**Rapport d'analyse environnementale
pour le projet de réfection de la route 147
sur le territoire de la municipalité de Compton
par le ministère des Transports**

Dossier 3211-05-427

Le 20 janvier 2011

FIGURE 2A : MILIEU HUMAIN ET NATUREL DE LA ZONE D'ÉTUDE (MOITIÉ NORD)

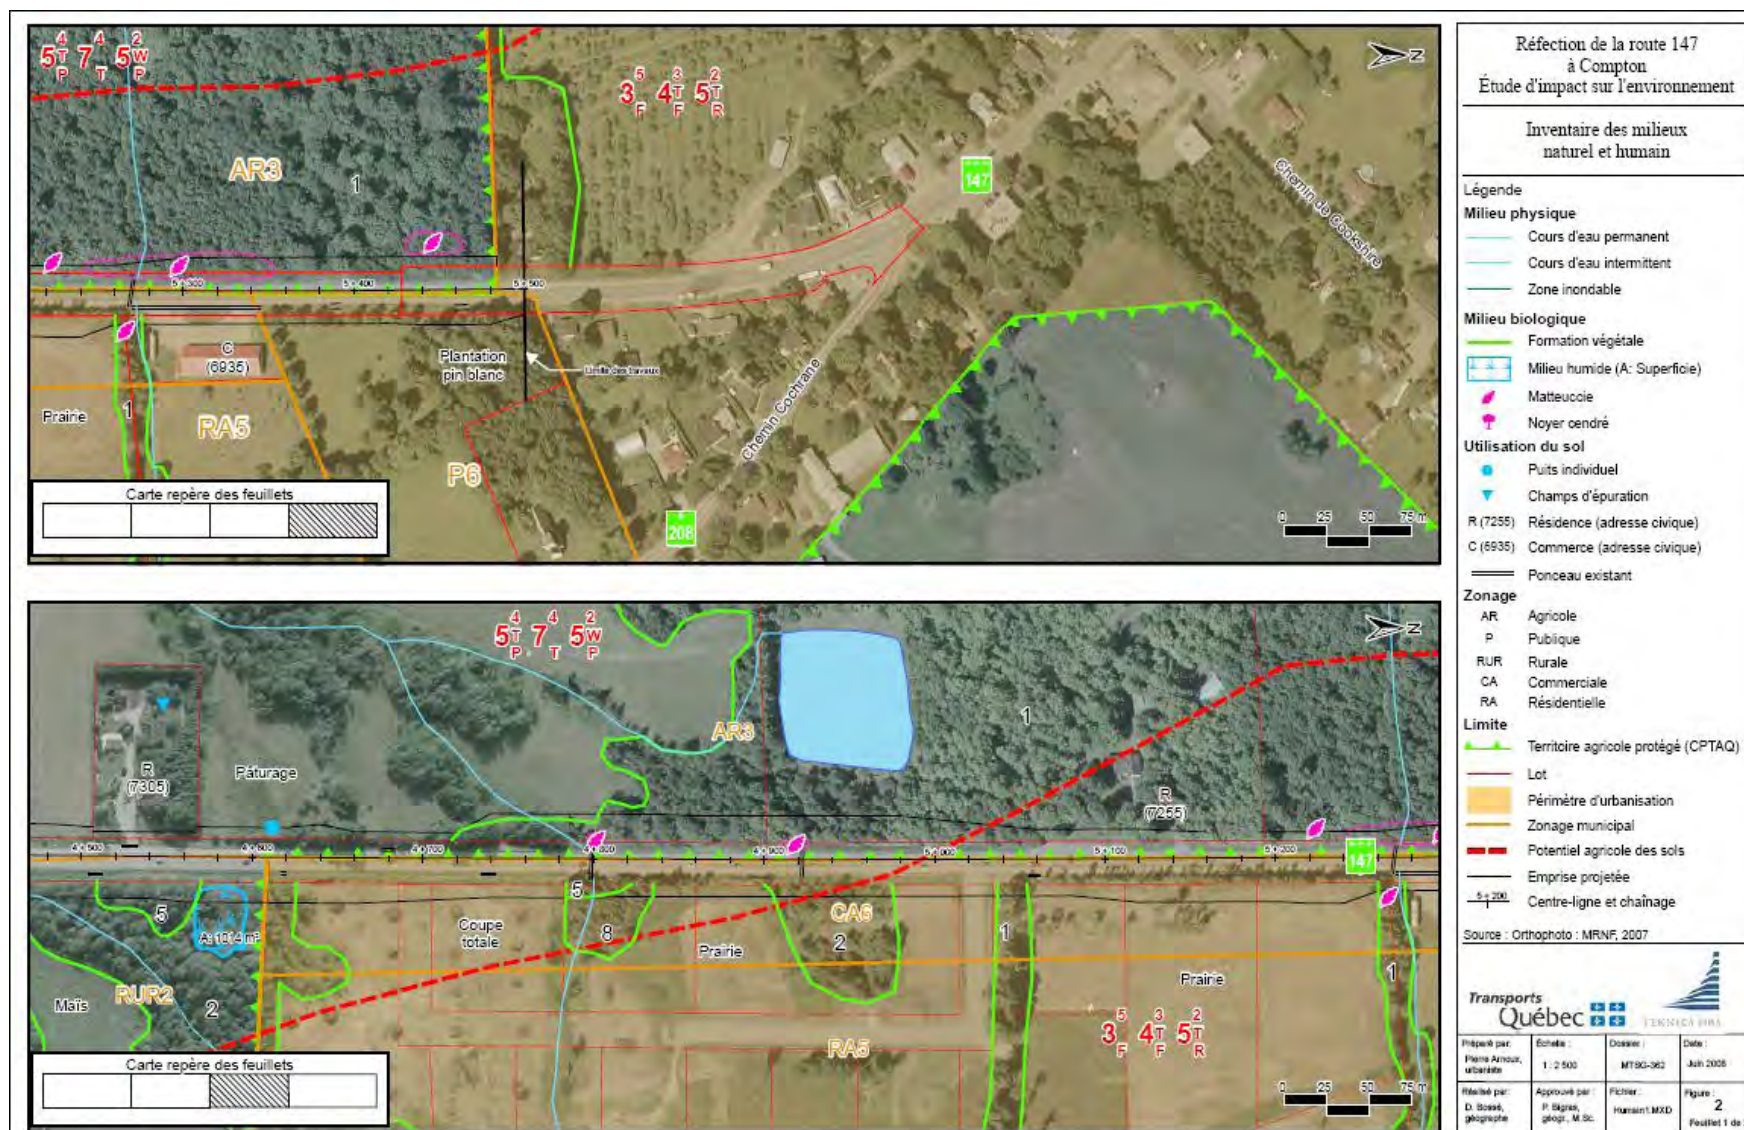
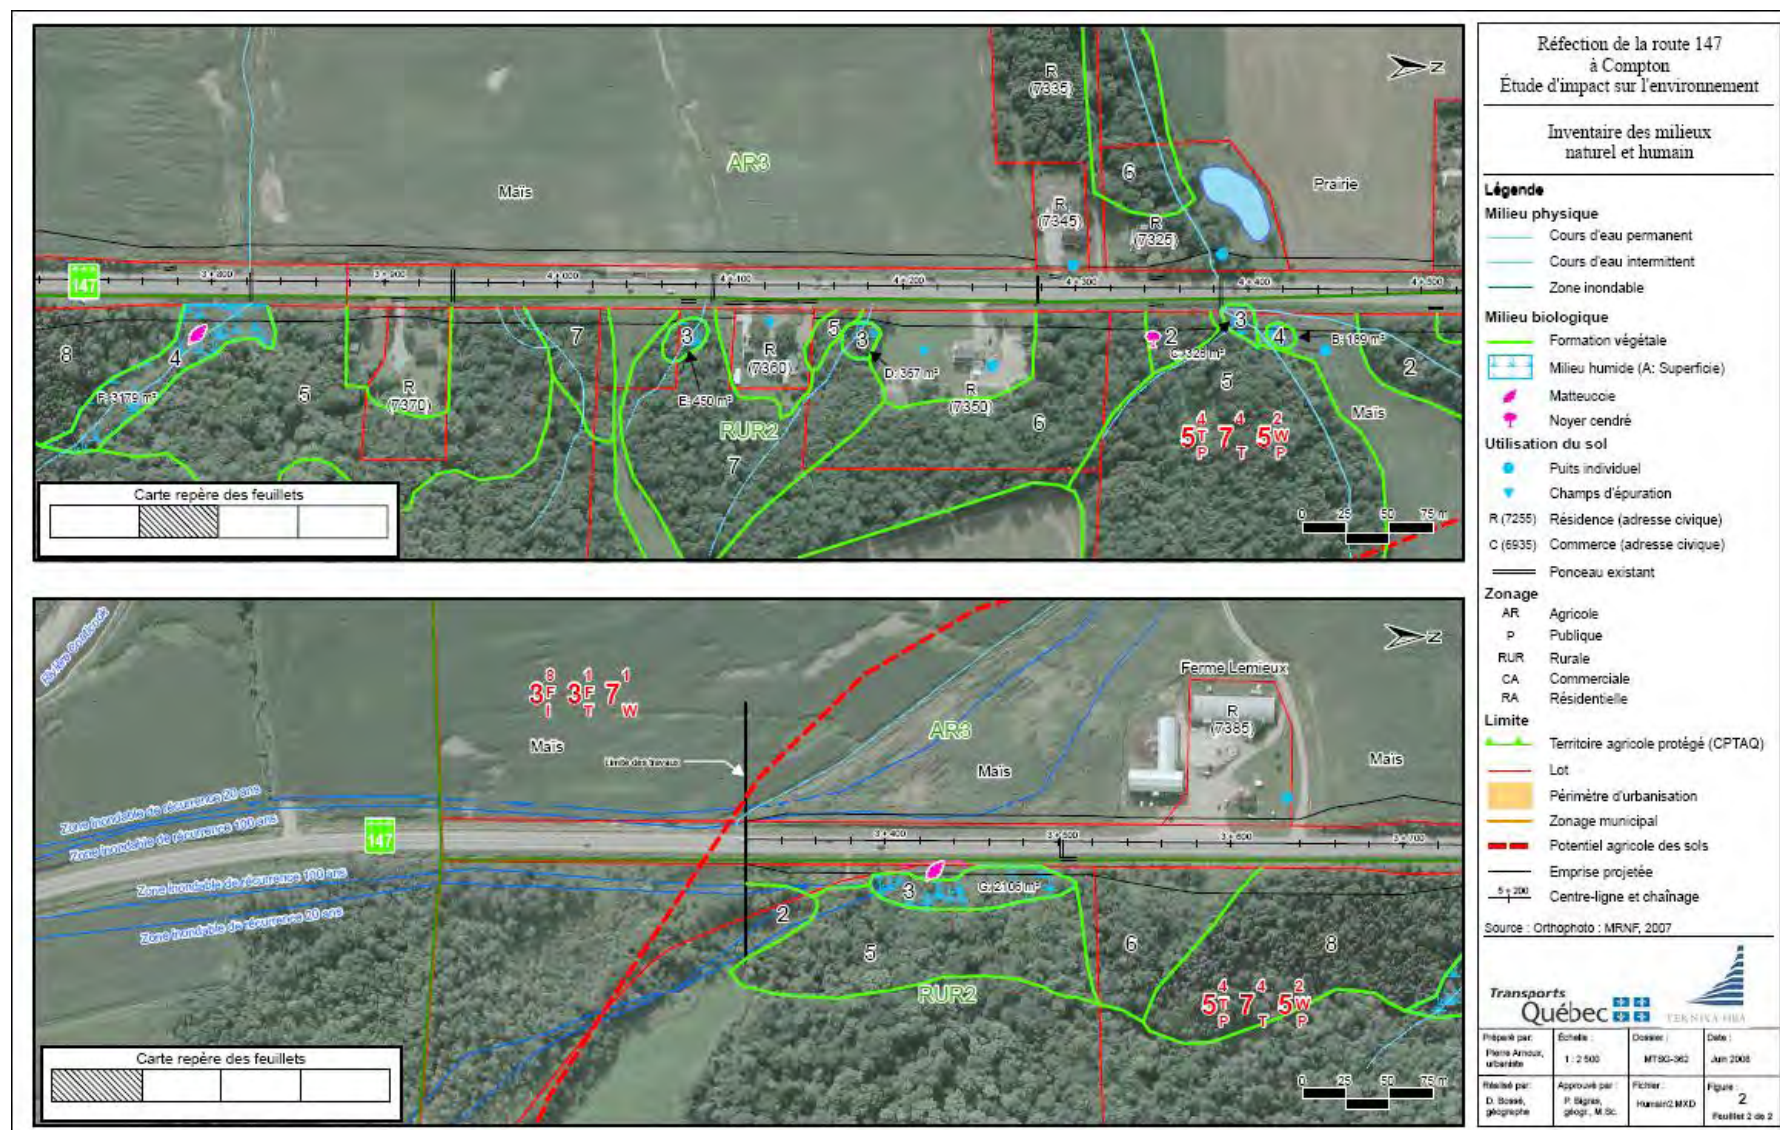
Selon l'étude d'impact, sept milieux humides ont été identifiés dans la zone d'étude. Ces milieux humides sont délimités et identifiés par les lettres A à G sur les figures 2a et 2b. Du nord au sud, il s'agit d'une saulaie de 1 014 m² de superficie (milieu humide A), d'un marais de 189 m² (B), de deux aulnaies de 328 m² (C) et 367 m² (D), d'un marécage arborescent de 450 m² (frênaie d'Amérique, E), d'un marais de 3 179 m² (F) et finalement d'un marécage arbustif mixte de 2 106 m² (G). Deux de ces milieux humides abritent des populations de matteuccie fougères-à-l'autruche. Il s'agit des milieux humides F et G. Seulement deux des trois marécages arbustifs, un des deux marais et la frênaie d'Amérique, sont en lien hydrologique avec un cours d'eau (figures 2a et 2b). Ces quatre milieux humides, C, D, E et F, sont donc assujettis à la *Politique de protection des rives, du littoral et des plaines inondables* et une bande de protection riveraine de 10 m de largeur s'applique à leur pourtour.

L'impact du projet est une perte de 1 147 m² de milieux humides répartie dans cinq secteurs, soit les milieux humides A, B, C, F et G. Dans l'étude d'impact, l'initiateur estime qu'une surface de 680 m², provenant des milieux humides C et F, répond aux critères de la situation 3 (situation dans laquelle des compensations sont exigées) selon la démarche de traitement des demandes d'autorisation des projets dans les milieux humides du MDDEP (MDDEP, 2007b). En effet, les milieux humides C et F ont un lien hydrologique avec un cours d'eau. Le milieu humide le plus impacté par le projet est le C qui sera affecté sur 74 % de sa superficie. Les autres milieux humides seront affectés sur une proportion moindre allant de 10 % à 22 % de leur superficie.

Selon l'analyse effectuée par le MDDEP, le plan de compensation doit être appliqué pour les milieux humides B, C, F et G. En effet, les milieux humides B, C et F sont reliés à un cours d'eau et les milieux humides F et G abritent, entre autres, la matteucie fougère-à-l'autruche, une espèce floristique vulnérable au Québec. Ces milieux humides se retrouvent donc en situation 3 selon la démarche de traitement des demandes d'autorisation des projets dans les milieux humides et, par conséquent, la séquence d'atténuation éviter-minimiser-compenser s'applique.

L'équipe d'analyse est d'avis que le MTQ doit compenser les pertes de milieux humides de situation 3. Le programme de compensation devra être développé en collaboration avec le MDDEP et le MRNF et contenir un échéancier. Il devra être transmis au ministre du Développement durable, de l'Environnement et des Parcs au moment de la demande visant l'obtention du certificat d'autorisation prévu à l'article 22 de la Loi sur la qualité de l'environnement.
